Boletim Técnico Blue Print

Informação de Produto - **ADT391100 Bomba de Água** - Toyota Aygo, Citroën C1, Peugeot 107

Data de emissão: 01/2010

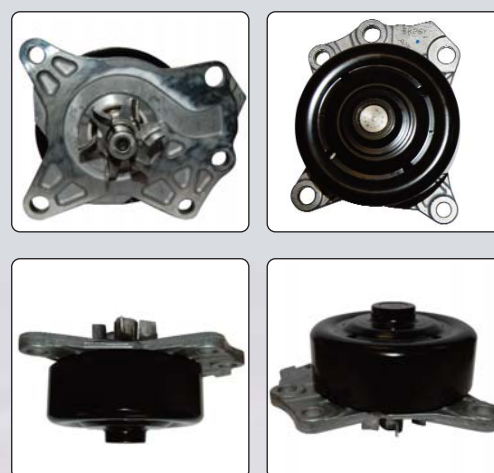
Devido às modificações realizadas pelo fabricante de equipamento original, a constituição da estrutura do corpo da bomba de água, deixou de ser em aço prensado para ser de alumínio fundido, tendo sido esta alteração levada a cabo para melhorar a fiabilidade do produto.

Ao substituir a bomba de água, com corpo de aço, por uma bomba de água que tem o corpo de alumínio, os parafusos originais têm de ser trocados por outros mais compridos. Estes parafusos são fornecidos com a bomba de água.

Usar os parafusos da bomba de água, que tem o corpo de metal, no corpo de alumínio irá provocar problemas de montagem originando falhas prematuras da peça e/ou perdas de água.

A Blue Print a partir de agora só fornecerá a bomba de água com o novo desenho.
